SPORTVELDWEG 1 te NIEUW-VENNEP

Effect van het ontwerp op enkele bomen

Projectnummer : P18002
Datum : 6 februari 2018

Ontwerpvariant 1 inclusief bomen

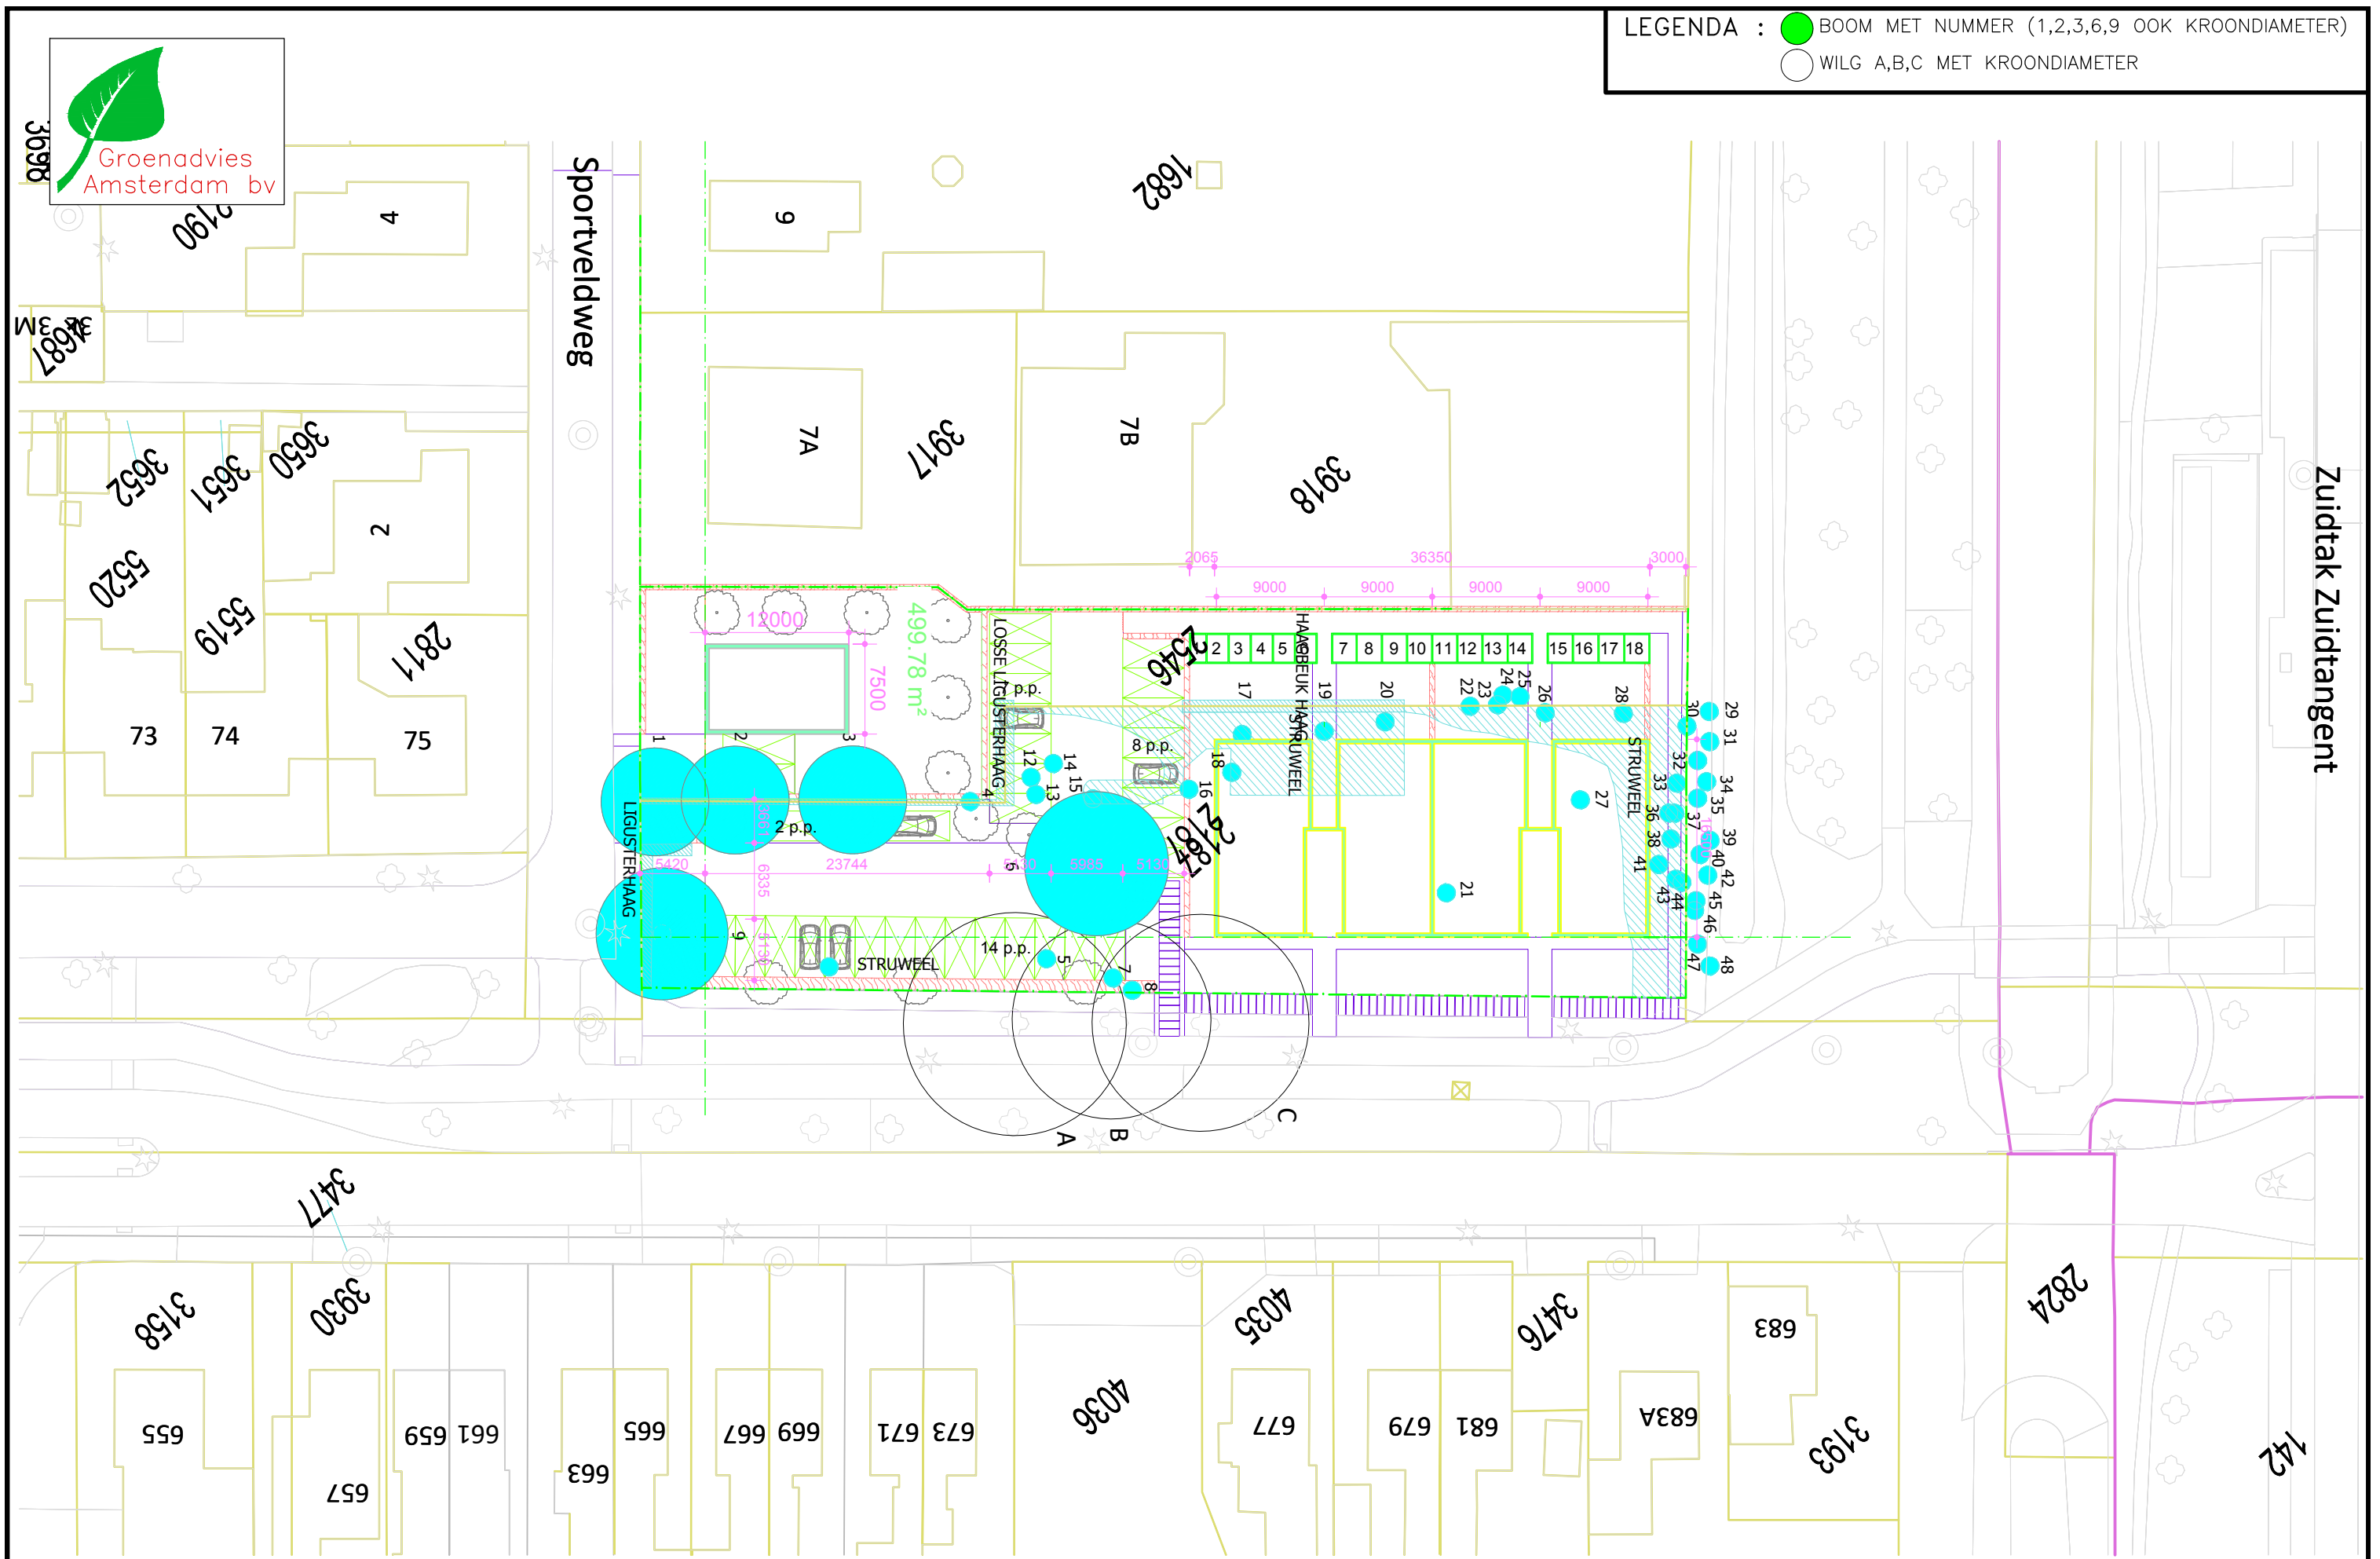
In variant 1 worden de parkeervakken tot de huidige rooilijn van de voorgevel gelegd. De afstand tot de stamvoet van de kastanje bedraagt circa 3 meter. Dit is net buiten de kritieke graafafstand. Bij variant 2 ligt het dichtst bij de boom gelegen parkeervak ruim twee meter achter de rooilijn.

In variant 1 komt de nieuwe inrit op 3,60 uit het hart van de bomen 2 en 3 te liggen. Tussen boom 2 en 3 en voorbij boom 3 worden totaal twee parkeervakken aangelegd. Hier ligt nu al asfaltverharding. Aan de zijde van huisnummer 7 worden ter hoogte van boom 2 twee parkeervakken gesitueerd. Ook deze ruimte is nu al verhard. Ter plaatse van boom 3 verdwijnt de garage; de nieuwe invulling is niet gespecificeerd. Bij uitvoering onder voorwaarden (zie het kopje Oplossingen) zijn deze wijzigingen niet bedreigend voor de bomen.

Voor de inrit naar de appartementen in variant 1 is bomengranulaat geen noodzaak (wel ter plaatse van boom 9). Indien met het oog op behoud van boom 9 noodzakelijk, kan de inrit dichterbij de lindes worden gesitueerd. Dit kan conflicteren met de twee beoogde parkeervakken. Binnen drie meter van de lindes is gebruik van bomengranulaat als fundering gewenst.

Ontwerpvariant 2 inclusief bomen

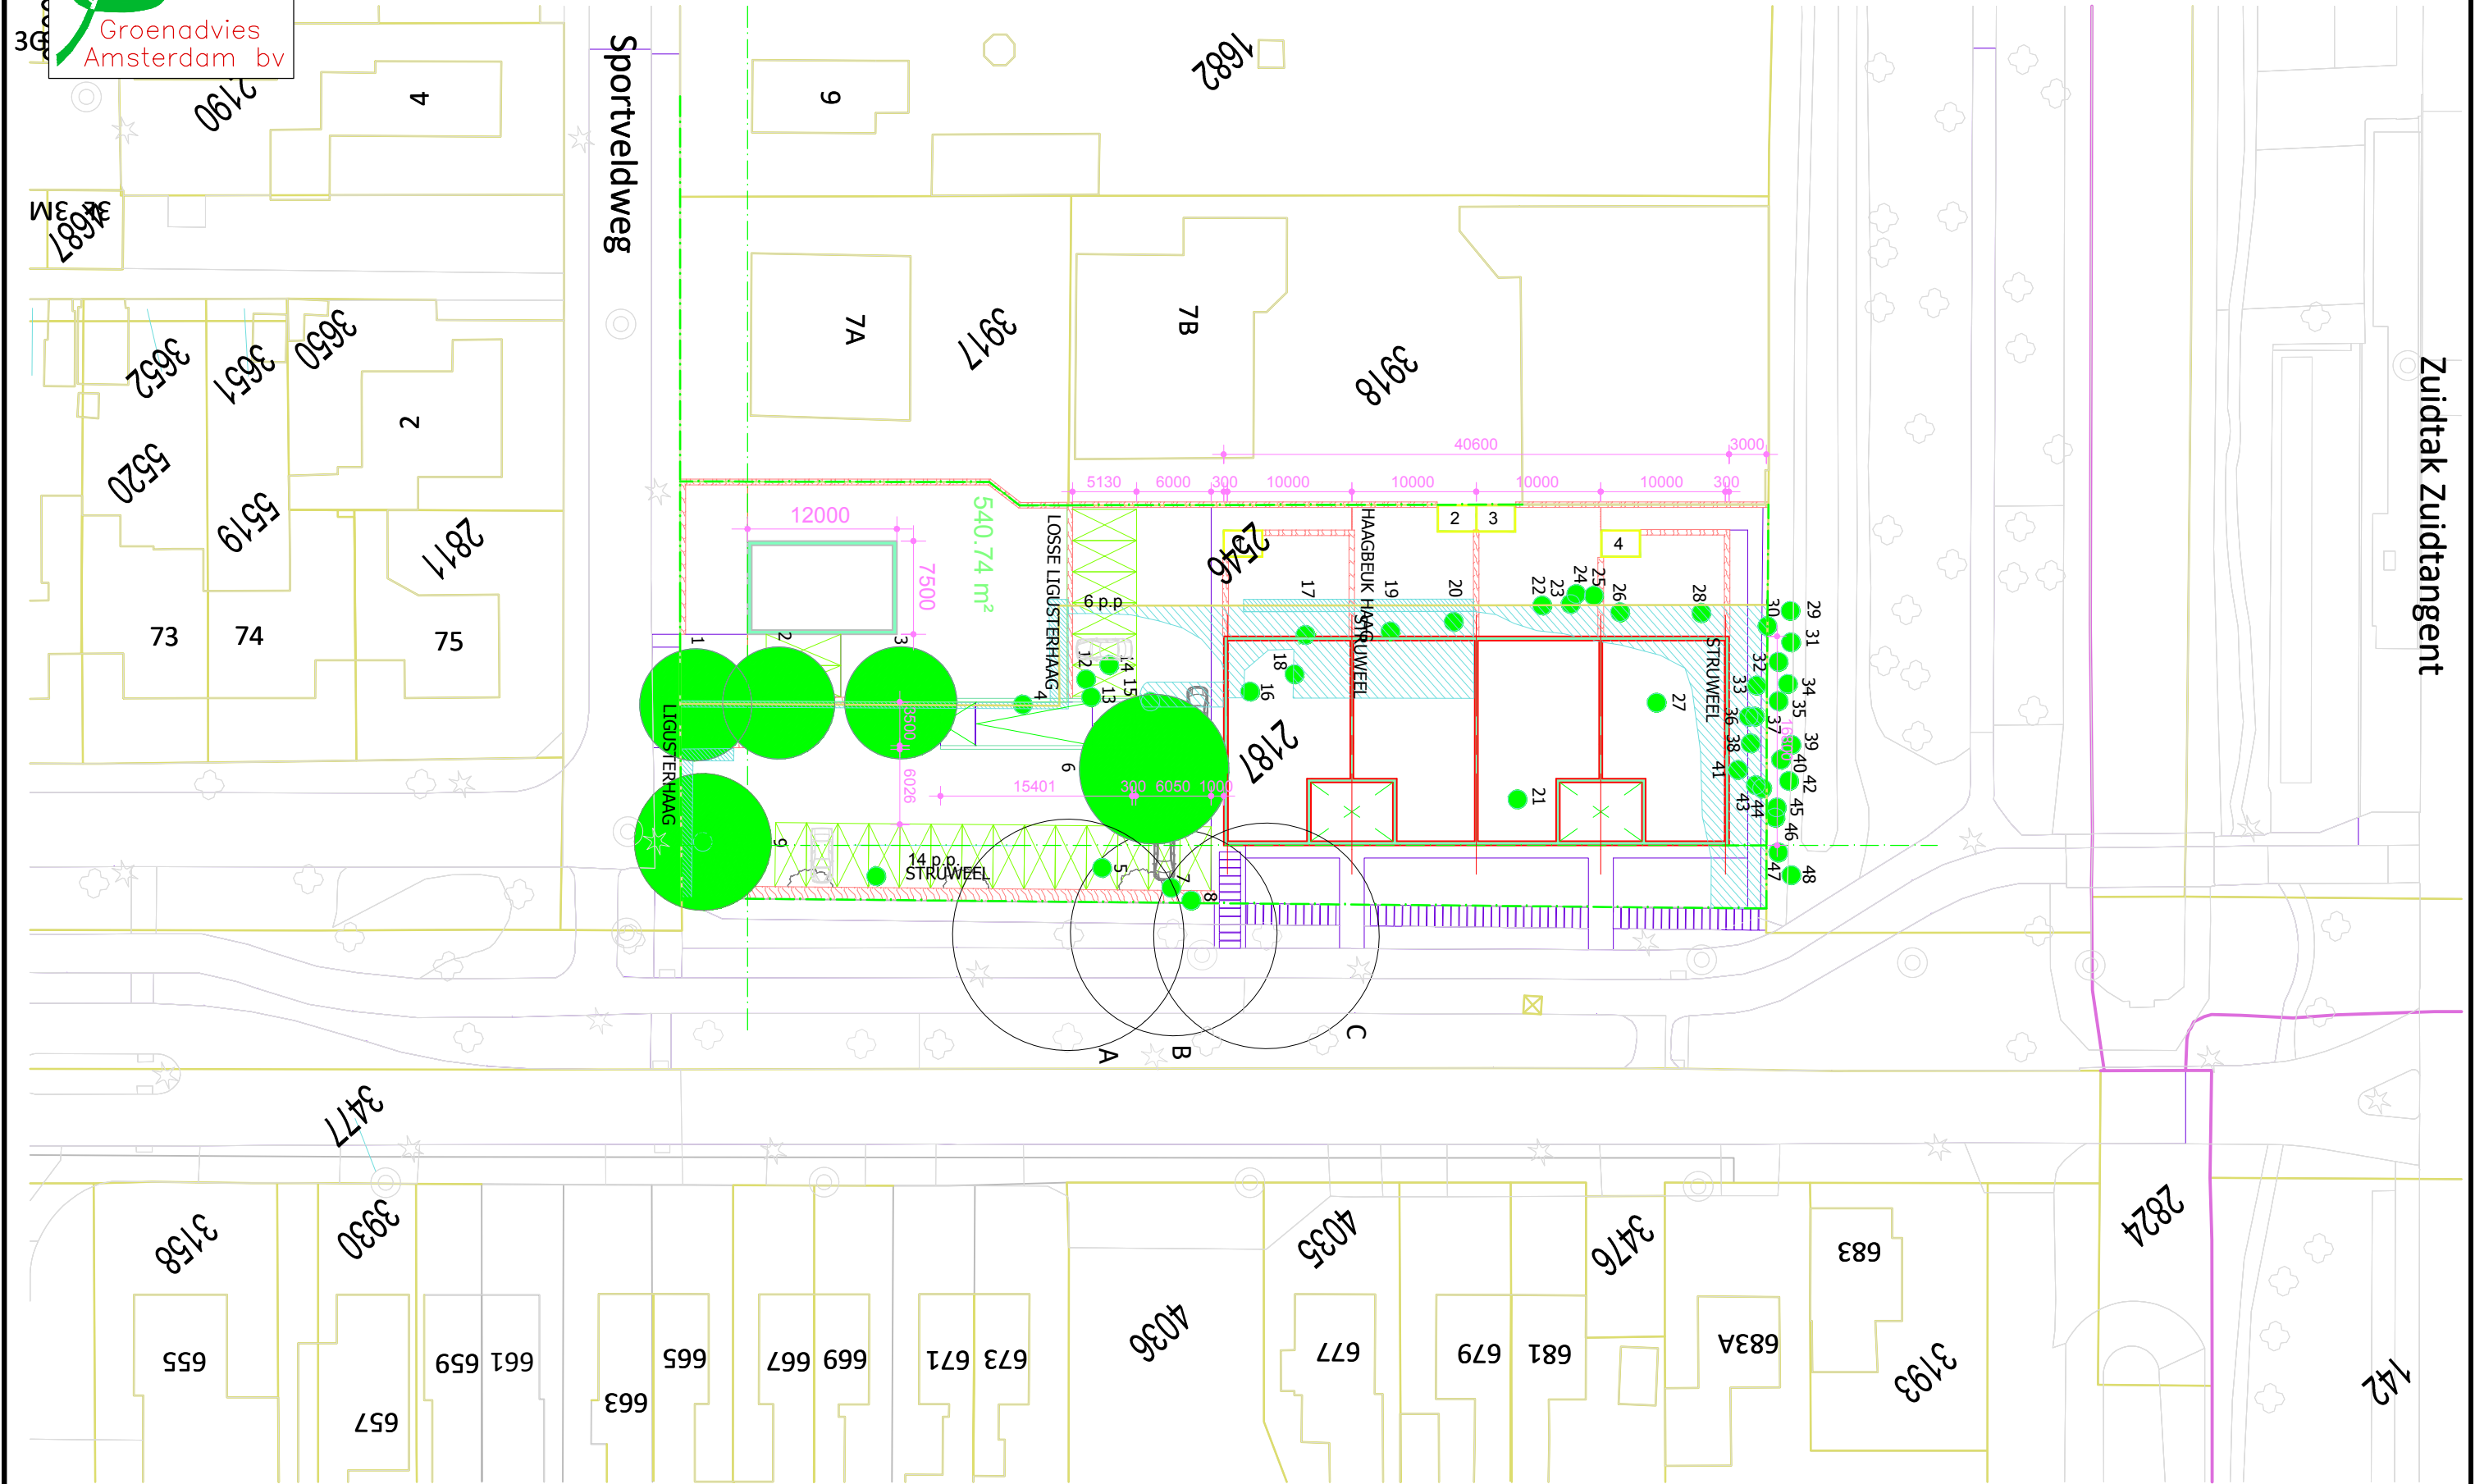
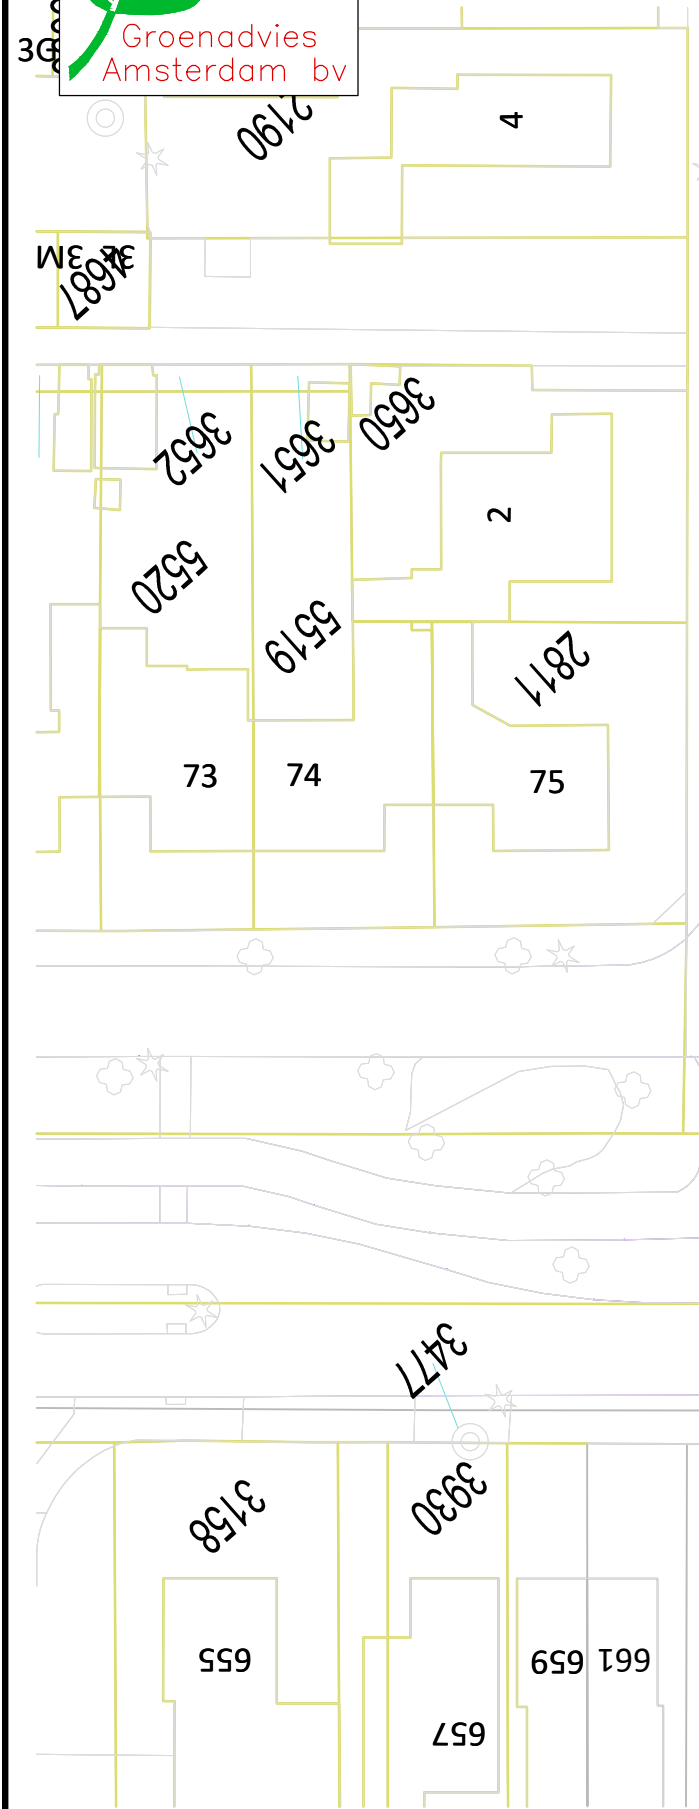
In variant 2 zijn de wijzigingen voor de bomen 2 en 3 groter. Drie meter voorbij boom 3 wordt een hellingbaan naar de ondergrondse parkeergarage ingezet. Hiervoor zal ter plaatse van de huidige haag een keerwand worden geplaatst. Vanaf drie meter van de stamvoet wordt het maaiveld verlaagd. Langs de bomen 2 en 3 komt de toerit naar de hellingbaan. Hoewel deze ruimte momenteel al verhard is, wordt gebruik ervan geïntensiveerd. Dit vraagt om vernieuwing van de verharding. Bij het bijbehorende graafwerk is wortelschade te verwachten.

Bij variant 2 nadert de inrit van de parkeergarage de boom tot minder dan anderhalf meter van de stamvoet. Het benodigde graafwerk en het aanleggen van de wanden en het plafond van de hellingbaan beslaat bijna de helft van de kroonprojectie van de eik.

Bij variant 2 is er geen mogelijkheid tot behoud van de eik. De omvang van de wortelschade is dusdanig groot, dat de stabiliteit van de boom acuut in gevaar komt. Op langere termijn vormen de ontstane wonden aan de wortels een invalspoort voor houtrotschimmels, welke het wortelgestel van de boom ernstig verzwakken.

Ook voor de inrit bij variant 2 gelden de hierboven beschreven eisen ten aanzien van de bandenlijn en fundering. De damwand en ontgraving ten behoeve van de hellingbaan vallen net buiten de kritieke graafafstand van boom 3. Door de ruimte aan de zijde van de vrijstaande woning groen in te richten kan hier het verlies aan groeiruimte worden gecompenseerd. Bij het slopen van de garage op Sportveldweg 7 moeten wortels dikker dan 3 cm die langs de fundering groeien, behouden blijven.
